改善箇所説明図

メーターパネル

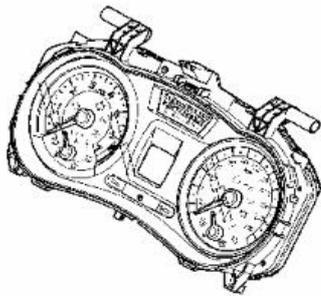
基準不適合の発生箇所

メーターパネルの制御ユニットのプログラムが不適切なため、速度計を含むメーターパネルの照明が点灯しないおそれがある。

全車両、メーターパネルの部品番号を確認し、対象のものはメーターパネルを対策品と交換する。
